改善箇所説明図

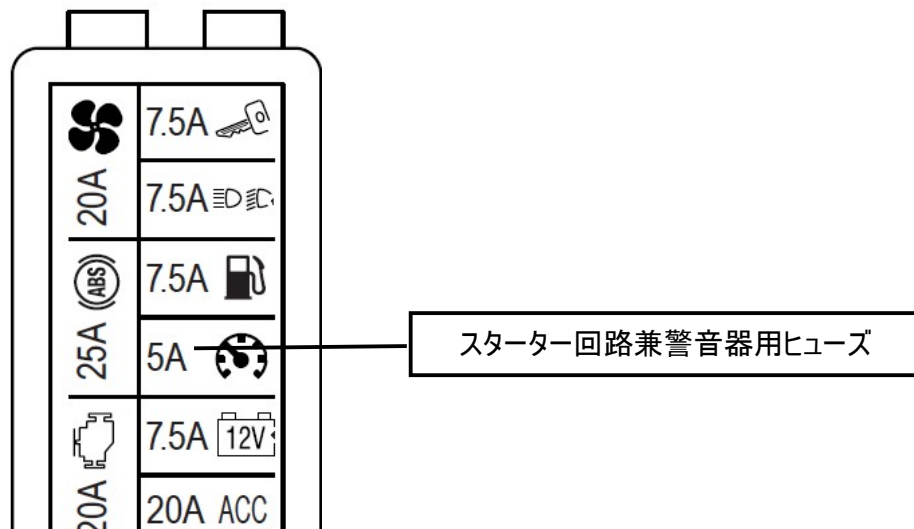
基準不適合発生箇所

電気装置においてヒューズの設計が不適切なため、運転中に警音器を操作するとスターター回路兼警音器用のヒューズが切れることがある。そのため、警音器の作動及びエンジンの再始動ができないおそれがある。

全車両、スターター回路兼警音器用ヒューズを対策品に交換する。

取扱説明書およびヒューズボックスカバーの表示を修正する。

識別 対策後は車台番号末尾付近に黄色のペイントマークを塗布する。
